Compte rendu du Technical Committee du 20 mars 2023

Ordre du jour :

1/ Mât std Génération 1

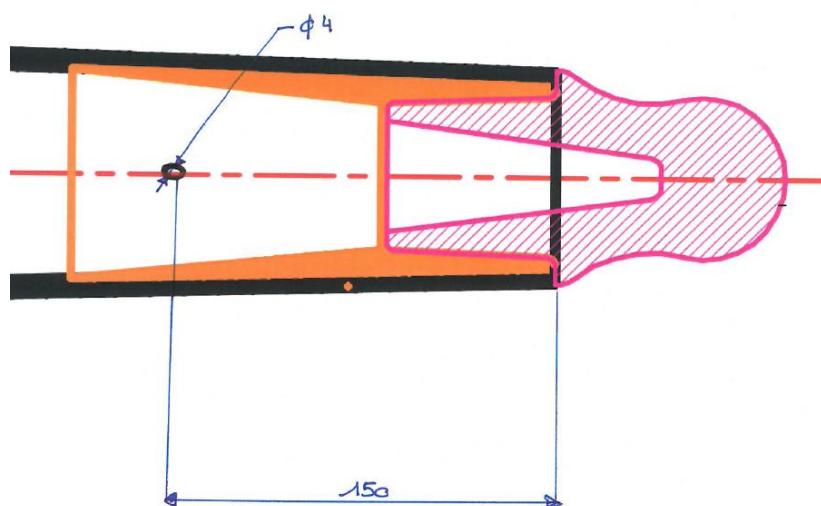
Question précédent TC : peut-on ajouter un perçage de 8mm en bas d'outrigger pour permettre l'évacuation d'eau et le passage de câbles de caméra ?

un perçage de 4 mm avait déjà été étudié/ acté en 2015. à 150 mm de l'extrémité de l'outrigger
Est-ce que 2 perçages de 4 mm seraient ok?

Quel diamètre minimum pour passer un câble de caméra?

Nicolas : est-ce qu'un oblong dans le sens des UD serait possible ?

Guillaume : sur un outrigger en compression est-ce que la position radiale du trou a de l'importance ?

→ casiment 8mm

Robin : ok on part sur oblong 8mm*12mm : plan de validation sera envoyé avec le CR du TC

→ Non pas d'importance, on peut définir une distance entre le bas de l'outrigger et le trou puis chacun le position comme il veut sur la section.
